STABILISATORSTREBE 925500 MIT ZUSÄTZLICHER ADAPTERSCHEIBE

TECHNISCHE INFO NR. 1122

Renault | Twingo II (CN 0...)

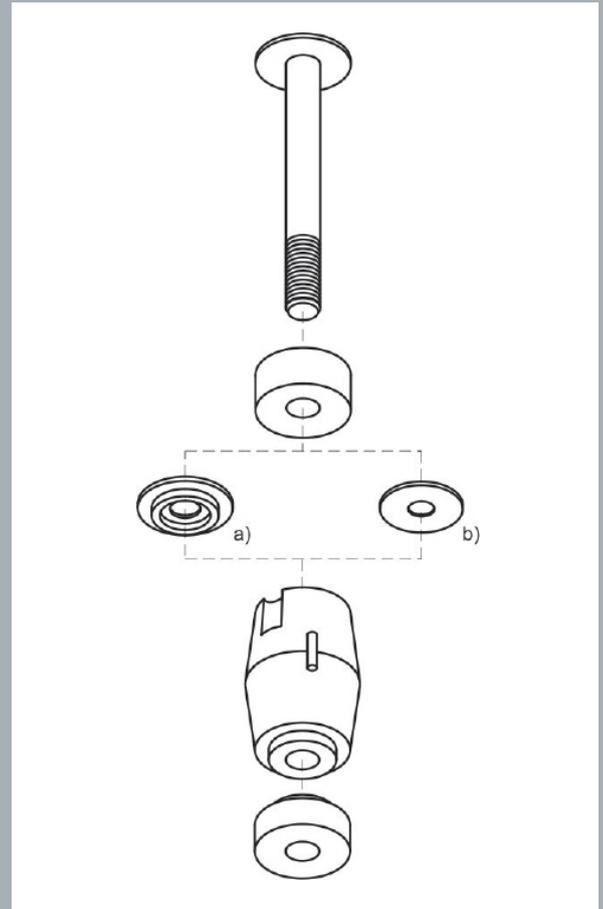
RUVILLE liefert ab sofort die Stabilisatorstrebe 925500 abweichend vom OE-seitigen Lieferumfang mit einer zusätzlichen blauen Adapterscheibe.

Grund: Die Querlenker des Renault Twingo II können je nach Baujahr mit einer Bohrung \varnothing 16mm oder \varnothing 18mm für die Aufnahme der Stabilisatorstrebe ausgestattet sein. Durch die zusätzlich mitgelieferte blaue Adapterscheibe wird ermöglicht, dass die Stabilisatorstrebe 925500 für beiden Querlenker-Ausführungen verwendet werden kann.

- Die Bohrung für die Stabilisatorstrebe an den montierten Querlenkern ausmessen.
- Verwendung der weißen Scheibe(b) nur bei einem \varnothing 16mm.
- Verwendung der blauen Scheibe(a) nur bei einem \varnothing 18mm.
